平成 30 年度  
次世代医療機器・再生医療等製品  
評価指標作成事業

ホウ素中性子捕捉療法 (BNCT)  
審査 WG 報告書

平成 31 年 3 月

1. はしがき.....	1
2. 委員名簿.....	2
3. ホウ素中性子捕捉療法用加速器型中性子照射装置システムに関する評価指標（案） ...	5
4. 調査報告	
(1) TF1 調査報告書①：BNCT 用治療計画装置の安全性・性能評価のポイント.....	15
(2) TF1 調査報告書②：退出基準の設定要否を判断する基礎データ .....	23
5. 参考資料	
(1) ホウ素中性子捕捉療法（BNCT）審査 WG 会議議事概要.....	27
(2) TF1 会議議事概要 .....	55
(3) 合同検討会報告資料.....	57
(4) 学会コメント対応表.....	59

Fig. 2 患者から1 mの距離における照射終了後の実効線量率変化

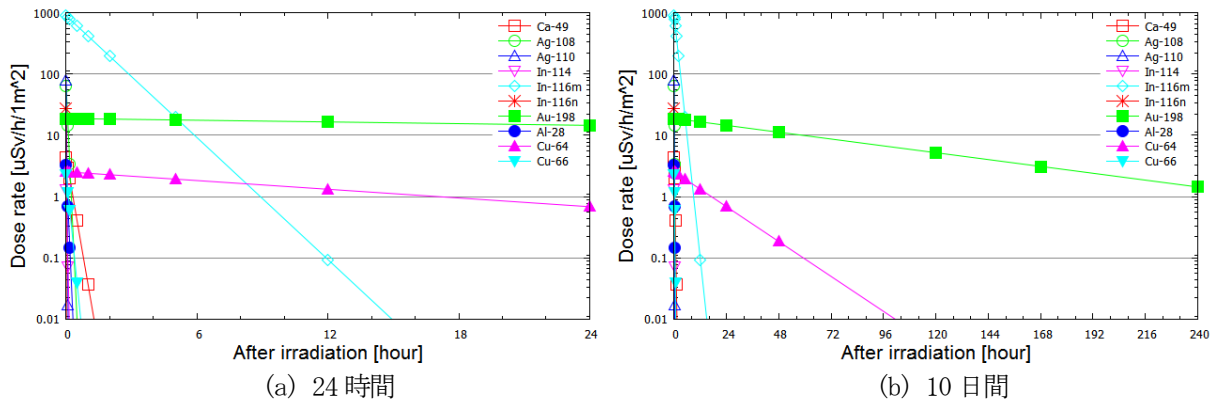
36. 日本中性子捕捉療法学会	P27	TF1調査報告書② 2.3	コメント	各元素を 1g/cm <sup>3</sup> で規格化してあるが、実際の義歯、冠せ歯中の元素の量が不明なので、計算結果(Fig.2)をどのように評価してよいか、見当がつかない。また、一般に金歯は冠せであろうから、金歯の最大使用量 42.2g はどんな場合か想像もつかない。		右記の委員回答を踏まえて、原案どおりとします。	ワーストケースを想定して、安全側で評価しています。

38. 日本中性子捕捉療法学会	P28 L3	TF1調査報告書② 3	コメント	<u>108Ag</u> による線量率が最も高い	Fig.2 の図で、照射直後で最も高いのは、 <u>In-116m</u> ではないか。	「 <sup>108</sup> Ag」を「 <sup>116m</sup> In」へと修正しました。

40. 日本中性子捕捉療法	P28 L12,13	TF1調査報告書② 3	コメント	「金 42.2g 使用の場合、患者から1m の距離で一日後の線量率 <u>109mSv/h</u> 」	Fig.2 の結果からすれば0時間でおよそ、 <u>20 μ Sv/hr/cm<sup>2</sup></u> である。これを 42.2 倍しても <u>109mSv/hr</u> にならない。	右記の委員回答のとおり、「1日後で 3.34 μ Sv/h、10 日後で 2.58 μ Sv/h となる。」へ修正しました。	金の重量 42.2g を 2 回乗じてしまっており、正しい記述は以下のとおりになります。

番号 委員	ページ 行	項	コメント or 修正	指摘内容	修正案	事務局対応	委員等回答
学会							「1 日後で 3.34 $\mu$ Sv/h、10 日後で 2.58 $\mu$ Sv/h となる。」
41. 日本中 性子捕 捉療法 学会	P28 L14	TF1調査報告 書② 3 Fig.3	コメント・質 問	Fig.3 が何を示すのか理解できない。本文の説明では、「照射終了後の冷却時間とその後の一年間の積算線量の関係」。冷却時間とは何か。「照射終了後に、公衆と接触させないよう隔離しておく時間」の意味か？また、(a)24 時間、(b)10 日間および横軸の時間は何を示すか。(a)冷却時間 24 時間までの結果、(b)冷却時間 10 日間までの結果、の意味か	冷却時間は一般には照射してから測定を開始するまでの時間を意味すると思うが(これで減衰を補正)、この文脈ではそうではなさそう。	「冷却時間」を「経過時間」へ修正しました。	修正案に同意

Fig. 3. 患者から1 mの距離における照射終了後の経過時間とその後の年間積算実効線量の関係

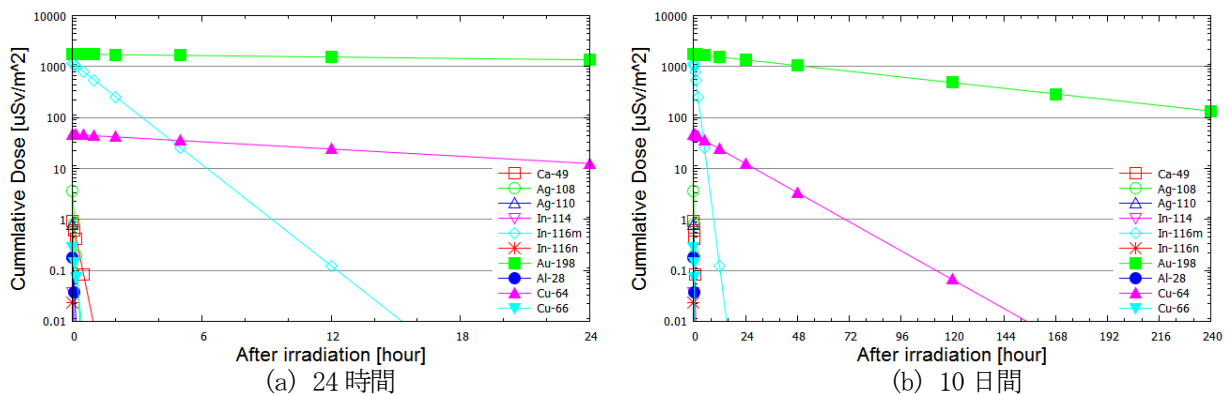
42. 日本医 学物理 学会	P28 L15	TF1調査報告 書② 3	修正	患者から 1m の位置における線量率は 1 日後で 10.2mSv、10 日後でも 1.01mSv となり…  「線量率は～」となっていますが、積算線量ではないかと思われます。	患者から 1m の位置における積算実効線量は 1 日後からの積算で 10.2mSv、10 日後からの積算でも 1.01mSv となり…	ご指摘のとおり修正しました。	修正案に同意
